Referansenummer 20/11817 - detaljregulering del av fylkesveg 7768 Grøtfjorden

**Ad.: Varsel om oppstart av detaljregulering for del av fylkesvei 7768
Grøtfjorden, på Kvaløya i Troms.**

Uttalelse fra Kystverket - Varsel om oppstart av detaljregulering for del av fylkesveg 7768 Grøtfjorden - Tromsø kommune - Troms og Finnmark fylke

Fylkeskommunens innspill til oppstartsvarsel - detaljregulering for del av fylkesveg 7768 Grøt fjorden - planID 1938 - Tromsø kommune

Fjordvegen 1755,
9107 KVALØYA

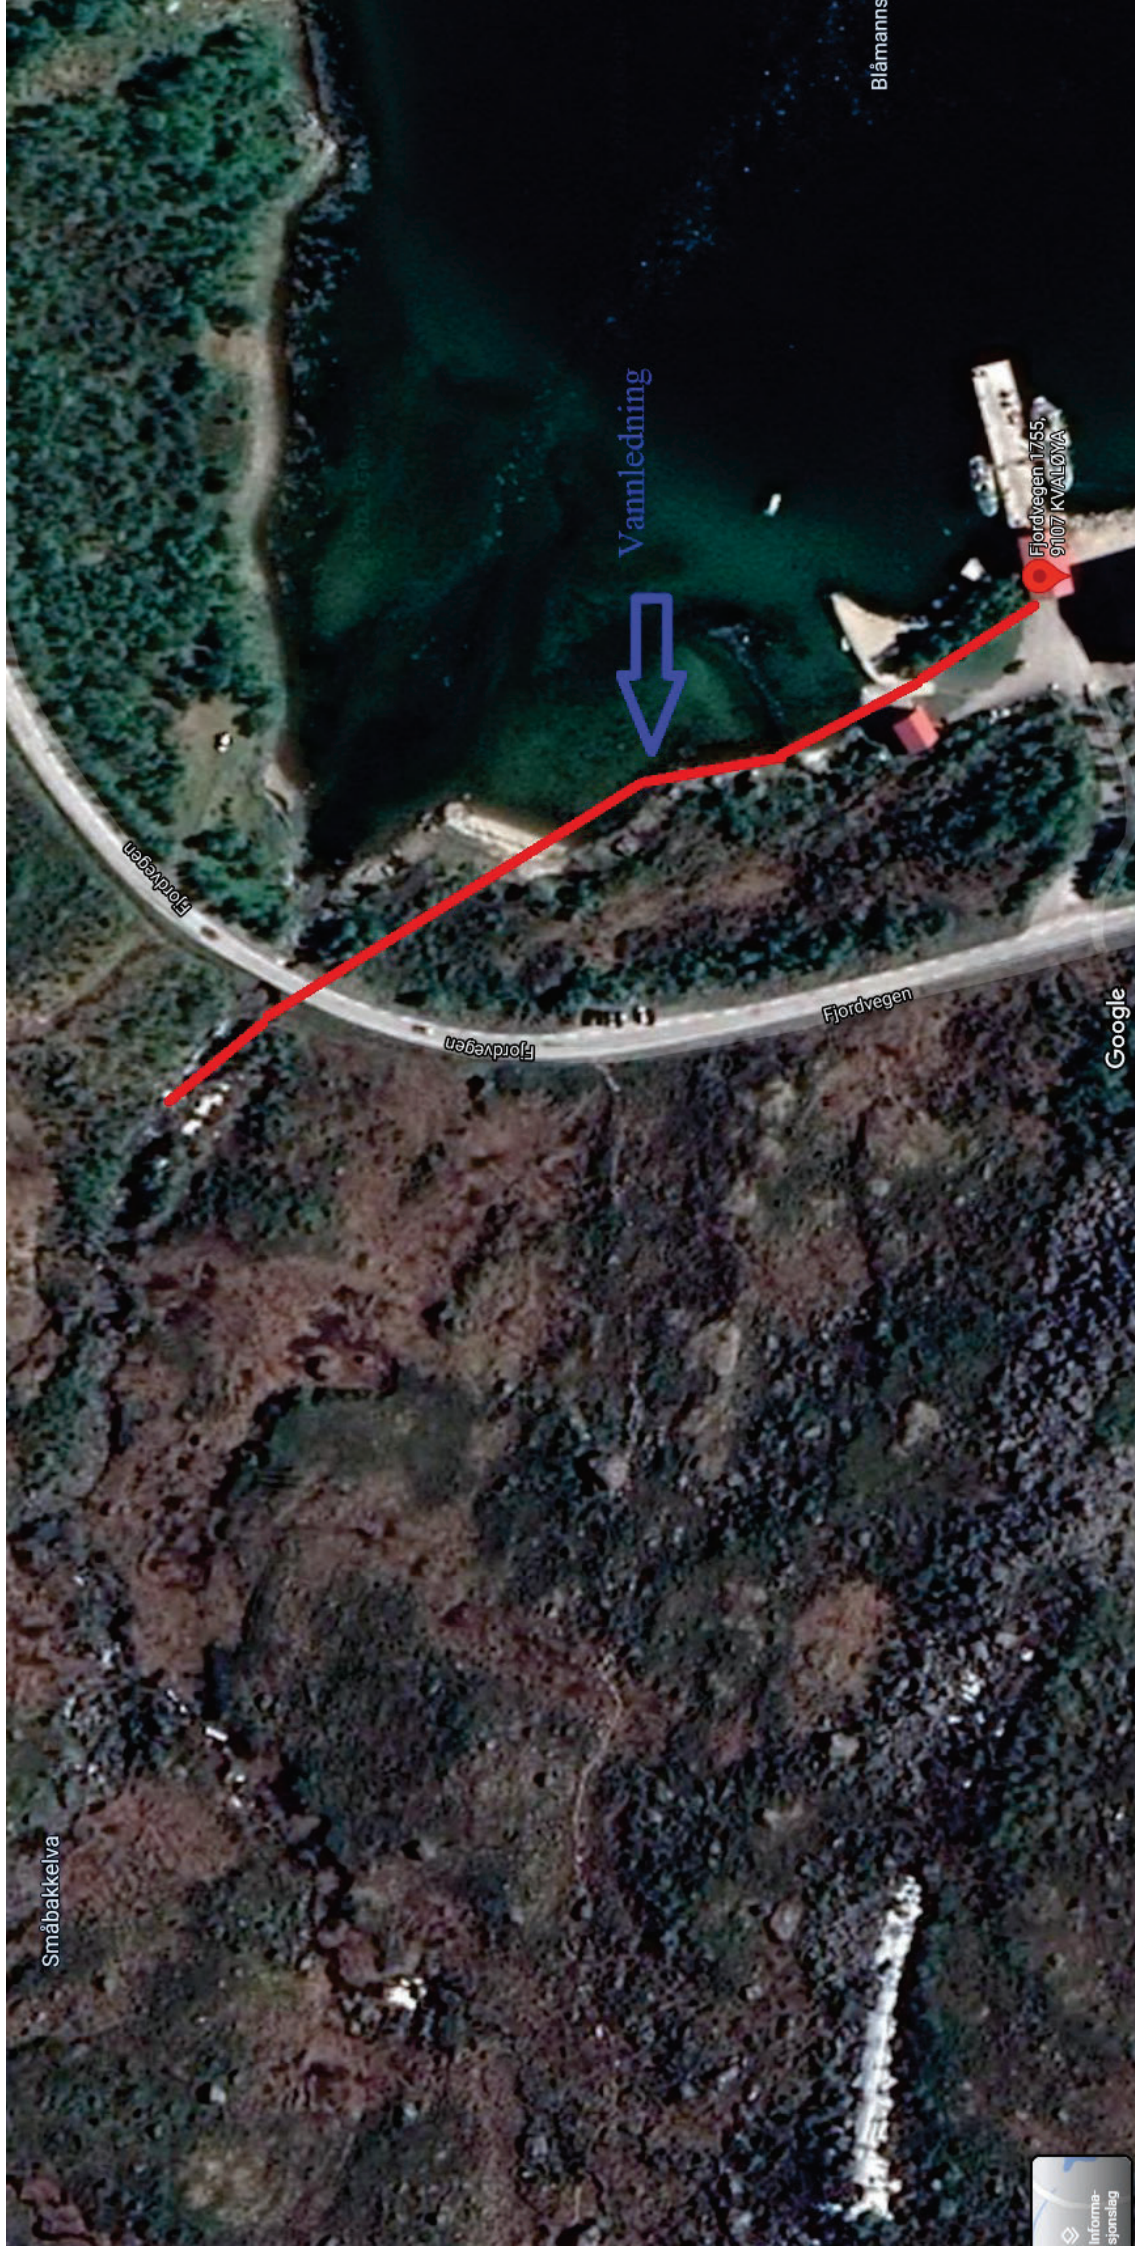
Vi har vannledig som krysser hovedveien på sørsiden av brua til småbakkelva.

Har sagt ifra tidligere men minner Dere på vi må ha avkjøringen, vi har i dag til Fjordvegen ,fordi stigningen fra sjøhuset er høy .Især på vinteren og med tunge kjøretøy er det problemer . Helst skulle avkjøringen vært større, pga. næring/fiskeri. Hvis det blir ombygging vei/bru og for brøyting. Kanskje det er mulig og ta med planlegginga.

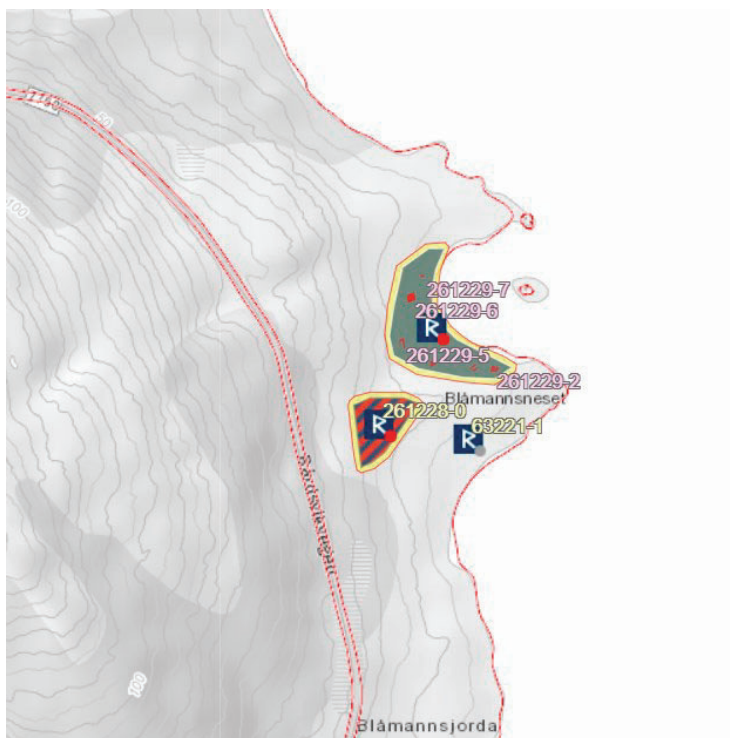
kartet i planvarselet ser det ikke ut til at disse kulturminnene blir berørt av utbedring av fylkesvegen. Vi ber likevel om at en under planlegging er ekstra oppmerksom på disse kulturminnene ved å unngå utvidelser for etablering av parkeringsplasser og riggplasser i dette området. Skulle det bli nødvendig å utvide planområdet i dette området, må vi få saken til uttalelse. Kulturminnene er avmerket i den nasjonale kulturminnebasen Askeladden (se kartutsnitt).
